Opmerkingen DO Alkmaarseweg

RENVOOI WOONRIJP MAKEN

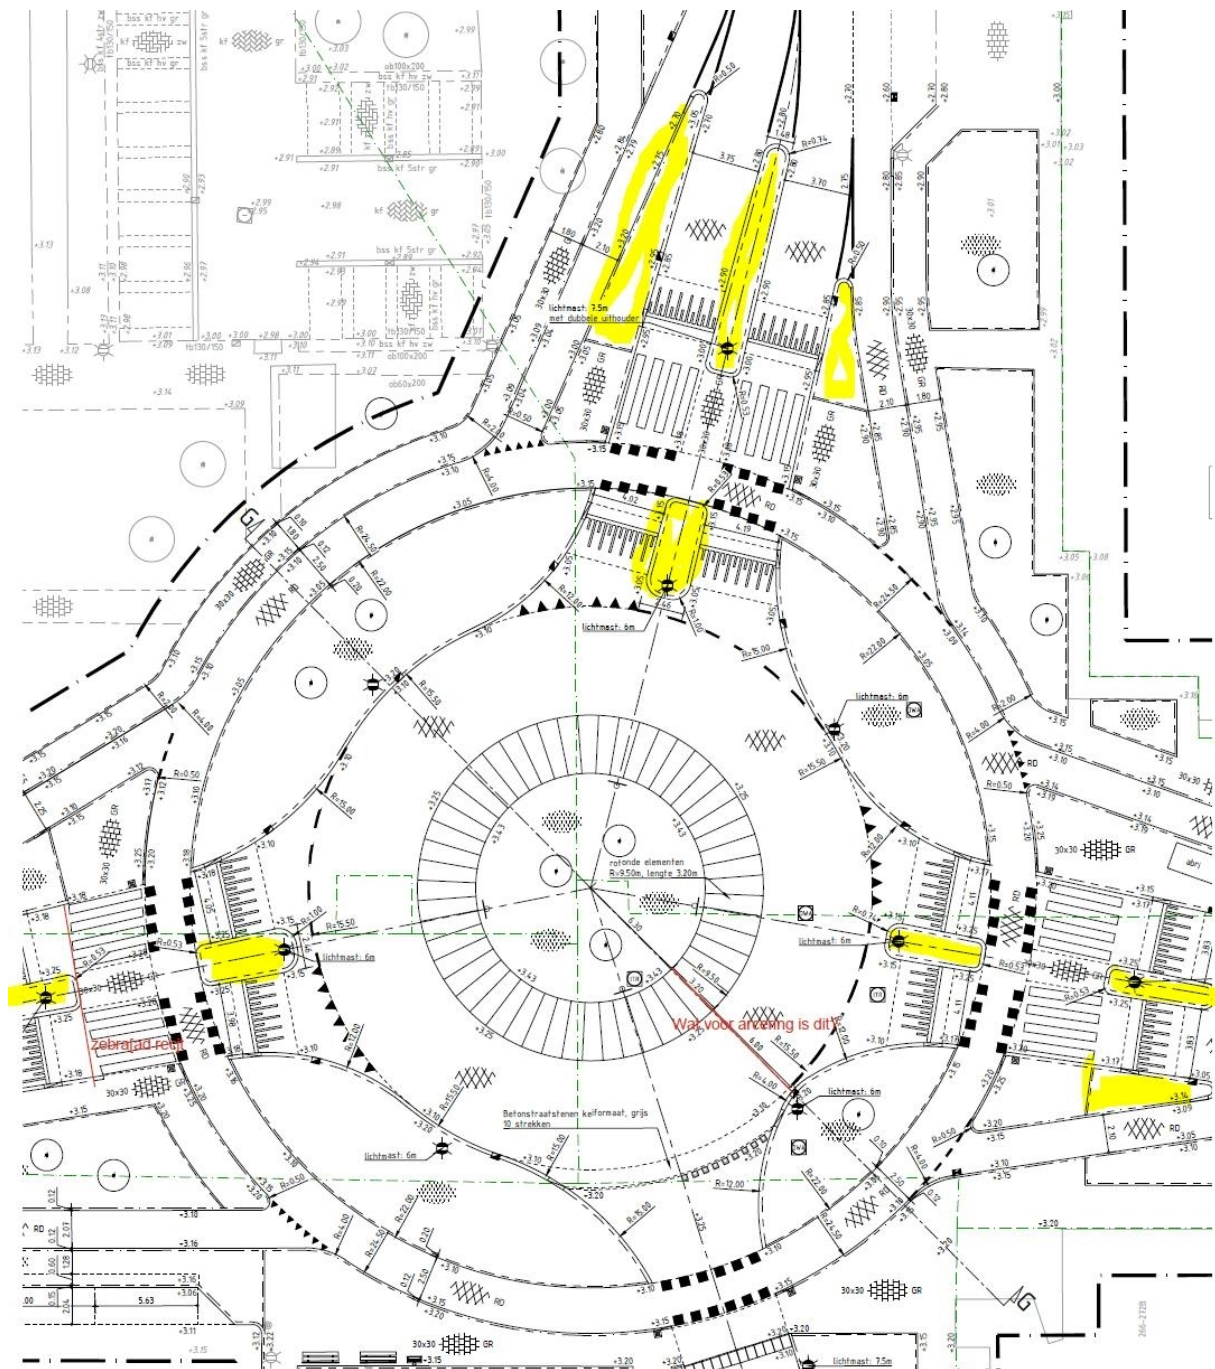
Verschil in opsluitbanden 10x200 en 150x250 en 200x250 is op tekening niet zichtbaar.

Ook verschil tussen 18/20 en 13/15 is nauwelijks te zien.

De straatmaker en uitvoerder, die buiten meestal alleen maar een geplastificeerde tekening heeft kan niet zien welke band hij waar moet toepassen.

M.i. bij de lijn (af en toe) aangeven welke afmeting?

Ook welke verloopband er tussen de banden zit is lastig te zien.
